SERVICE INFO – INA 0138

Remenica natezača 531 0851 10

Izmijenjene specifikacije

Slika 1: 531 0777 10 – Old stara remenica natezača (979743)

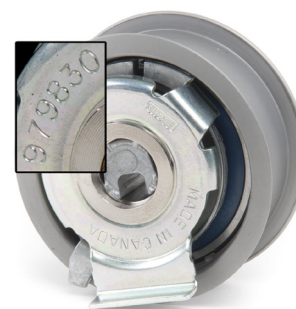
Remenica zatezača 531 0851 10 zamjenjuje remenicu zatezača 531 0777 10 zbog izmijenjenih specifikacija.

Jedina vizualna razlika između dviju remenica zatezača jest broj naveden na njihovoj stražnjoj strani (sl. 1 i sl. 2).

Postavljanje remenice zatezača s brojem 979743 umjesto remenice zatezača s brojem 979830 nije dopušteno.
